Mission régionale d'autorité environnementale

**Avis de la mission régionale  
d'autorité environnementale  
Hauts-de-France  
sur le projet de parc éolien  
de la société Boralex extension Fortel SAS  
sur les communes de Fortel-en-Artois et Villers-l'Hôpital (62)**

n°MRAe 2022-6063

Carte de présentation du projet (Note de présentation, page 7)

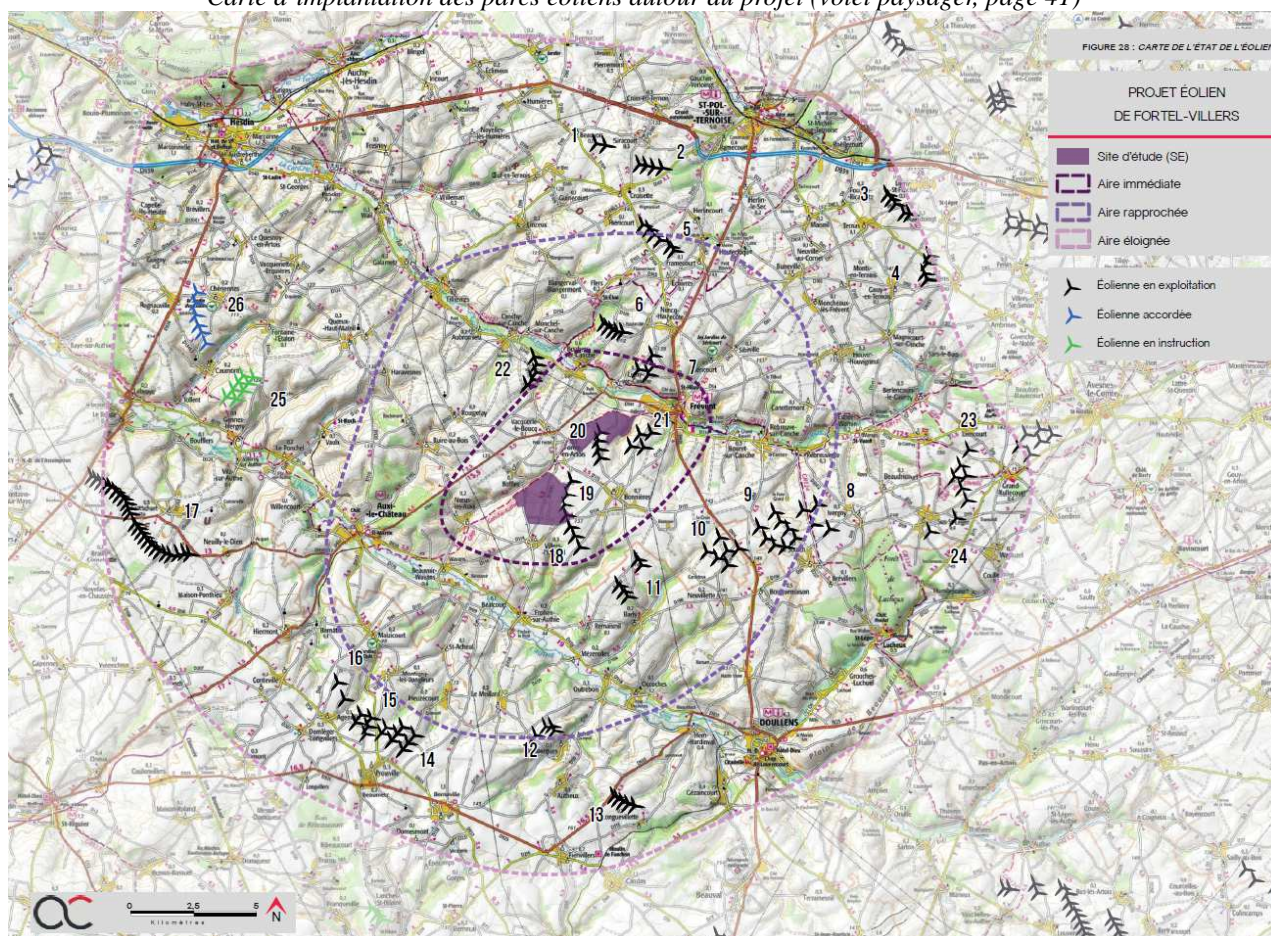
L'autorité environnementale relève que trois éoliennes sont implantées à proximité immédiate du parc éolien de Bonnières I à 360 mètres, et que quatre éoliennes sont implantées à proximité immédiate du parc de Bonnières II à 350 mètres. Le projet s'insère donc en continuité, voire en superposition des parcs de « Bonnières I et II », mis en service en 2014. Les caractéristiques détaillées des éoliennes de ces parcs construits, notamment la hauteur, le diamètre des rotors et la garde au sol, ne sont pas indiquées.

*L'autorité environnementale recommande de préciser les caractéristiques des parcs éoliens voisins de Bonnières I et II, de la Longue Rive et Les Treize et de les prendre en compte dans l'ensemble des analyses de l'évaluation environnementale et notamment pour les mesures d'évitement ou de réduction des impacts du projet.*
